INFORME TÉCNICO DE FISCALIZACIÓN AMBIENTAL

Examen de Información

EMBALSE CAREN EL TENIENTE

DFZ-2021-3292-XIII-RCA

Figura 2

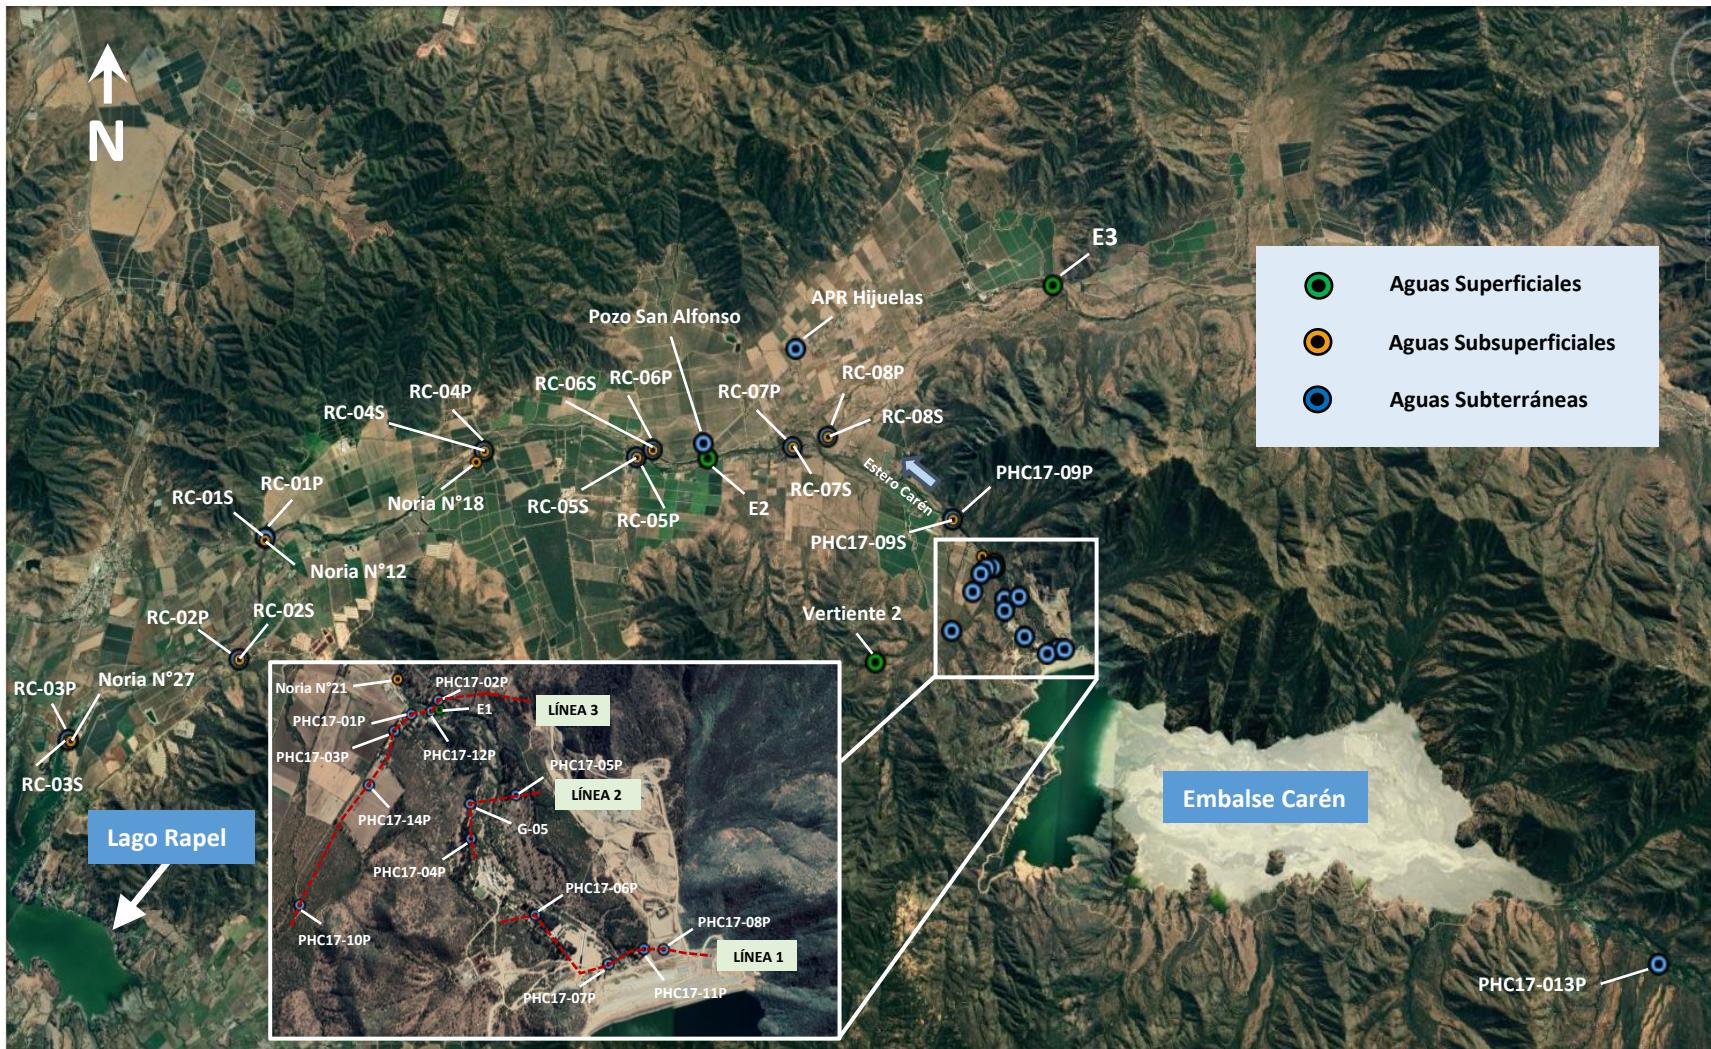
- No se especificó la ubicación de los puntos de monitoreo APR Hijuelas y Vertiente 2, los cuales pertenecen a la nueva “**Red Primaria**” que se propone. Por lo anterior, se requirió informar sus respectivas coordenadas en UTM Datum WGS 84.

- En la presentación se señala que el pozo PHC17-10P forma parte de la denominada ‘Línea 3’ de la nueva “**Red Secundaria Directa**” que se propone. Sin embargo, al revisar su ubicación según las coordenadas informadas en la Tabla 6, se observa que dicho punto de monitoreo se encuentra aproximadamente a unos 2 kilómetros aguas arriba de los demás pozos que componen la ‘Línea 3’, estando en una posición que sería representativa de la ‘Línea 1’. Por lo anterior, se requirió corregir según corresponda la ubicación informada para el pozo PHC17-10P. Si se encuentra correctamente informada, se requirió aclarar el objetivo del pozo PHC17-10P y asociarlo a la ‘Línea 1’, según sea el caso.

- En la Tabla 6 se hace mención a los pozos PHC17-12S y PHC17-12P, los cuales no se encuentran mencionados en las Tablas 4 y 5 ni tampoco están descritos en los cambios que se someten a revisión. Por lo anterior, se requirió aclarar si dichos puntos de monitoreo forman parte o no de la nueva red de monitoreo que se propone, en cuyo caso deberá informarse su objetivo/descripción. En caso de no formar parte de la nueva red, se requirió entregar la justificación técnica para haberlos excluido de ella.

- Respecto a los pozos APR Hijuelas y Vertiente 2, el titular informó sus coordenadas UTM Datum WGS 84 (ver su ubicación en la **Figura 2**).
- Respecto al pozo PHC17-10P, el titular corrigió sus coordenadas UTM Datum WGS 84 (ver su ubicación en la **Figura 2**), confirmando que éste forma parte de la ‘Línea 3’ de la nueva “**Red Secundaria Directa**”.
- Respecto a los pozos PHC17-12S y PHC17-12P, el titular aclaró que en la nueva red de seguimiento se contempla un pozo de una sola línea de monitoreo profundo (PHC17-12P), cuyo objetivo es la observación y seguimiento de una potencial pluma y la identificación de filtraciones del estero Carén, siendo parte de la ‘Línea 3’ de la nueva “**Red Secundaria Directa**” (ver su ubicación en la **Figura 2**).

- Respecto a los pozos G-01, G-02, G-03, G-04, G-06, G-07, G-08, G-09, G-10 y PHC17-14, el titular aclaró que sólo el pozo PHC17-14 forma parte de la nueva red como un punto de monitoreo profundo (PHC17-14P), siendo parte de la 'Línea 3' de la nueva "**Red Secundaria Directa**" (ver su ubicación en la **Figura 2**). Su objetivo es el control de la calidad de las aguas salientes de la propiedad de CODELCO, seguimiento de la pluma y control de las filtraciones desde el estero Carén y del riego realizado con las aguas del mismo estero. En cuanto a los demás pozos de la serie G, el titular justificó su exclusión de la nueva red de monitoreo, indicando que "*la calidad química de las aguas monitoreadas en la serie de pozos G es de tipo sulfato cárnicas notoriamente más alcalinas que lo observado en los otros pozos (valores de pH entre 8 y 12), esta diferencia en cuanto a la alcalinidad y calidad química, se evidencia por el método constructivo, asociado a reacciones del agua subterránea con la lechada de cemento utilizada en el proceso de habilitación, modificando la calidad de la misma*".

Figura 3

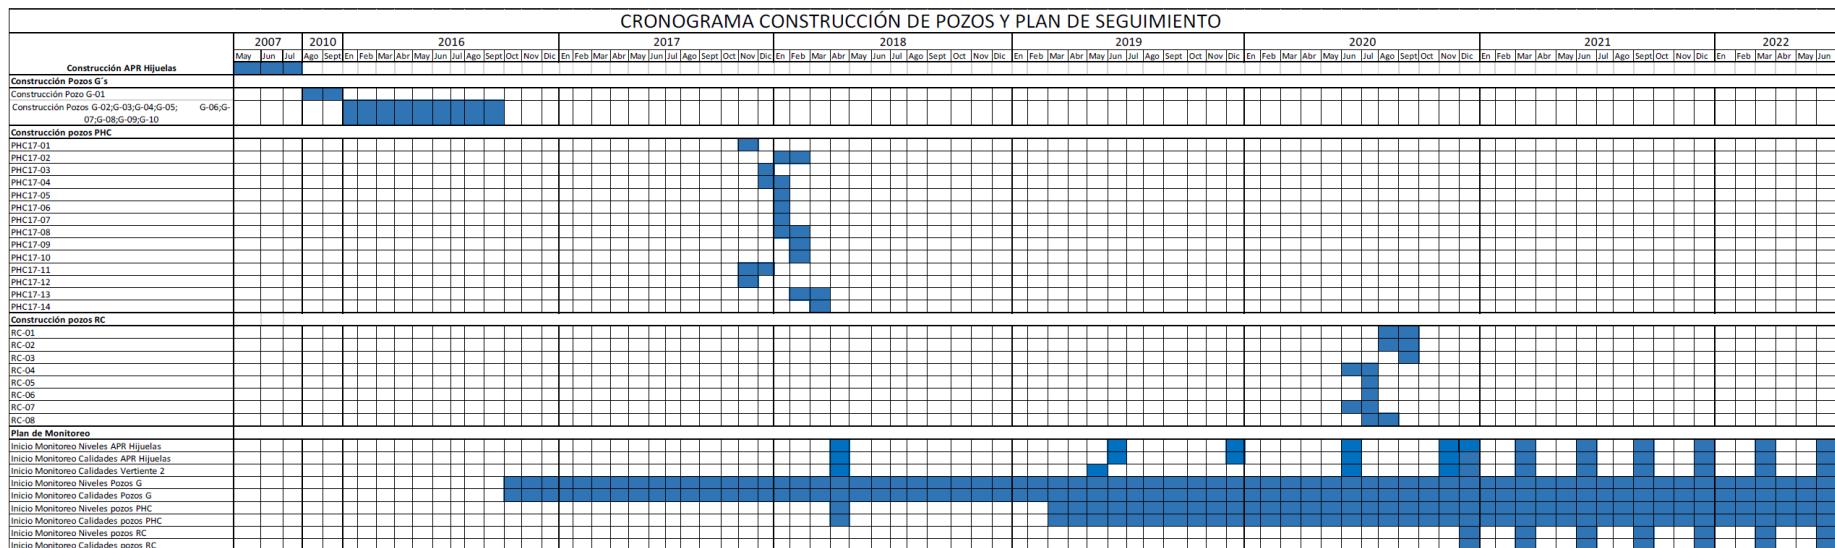
- En la Figura 8 que muestra la Carta Gantt asociada a la construcción de los nuevos pozos, se incluyen los siguientes puntos de monitoreo que no se encuentran indicados en las Tablas 4, 5 y 6 ni tampoco están contenidos en la descripción de los cambios que se someten a revisión, a saber: pozos G-01, G-02, G-03, G-04, G-06, G-07, G-08, G-09, G-10 y PHC17-14. Por lo anterior, se requirió aclarar si dichos puntos forman parte o no de la nueva red de monitoreo que se propone, en cuyo caso deberá informarse su objetivo/descripción y sus respectivas coordenadas en UTM Datum WGS 84. En caso de no formar parte de la nueva red, se requirió entregar la justificación técnica para haberlos excluido de ella.

- No se informó acerca del estado y/o fechas de construcción e inicio de monitoreo de los puntos APR Hijuelas, Vertiente 2 y todos los pozos de la serie RC (del 01 al 08), los que forman parte de la red de monitoreo actualizada que se propone. Por lo anterior, se requirió remitir una nueva Carta Gantt, similar a la presentada en la Figura 8, que incluya dichos puntos de monitoreo.

- Respecto al estado y/o fechas de construcción e inicio de monitoreo de los puntos que componen la nueva red, el titular acompañó una nueva Carta Gantt (ver **Figura 3**) que actualiza a la que fue presentada en la Figura 8 del documento "Actualización del Plan de Seguimiento Ambiental del proyecto Embalse Carén para la variable de calidad del agua". En dicha Carta Gantt actualizada se mantiene lo que había sido reportado para el pozo G-05 y los pozos de la serie PHC, agregándose que la construcción de los pozos de la serie RC finalizó en septiembre de 2020 y que el inicio de su monitoreo fue a partir de diciembre del mismo año. En tanto, se informa que el monitoreo en el APR Hijuelas y en la Vertiente 2 comenzó en abril de 2018.
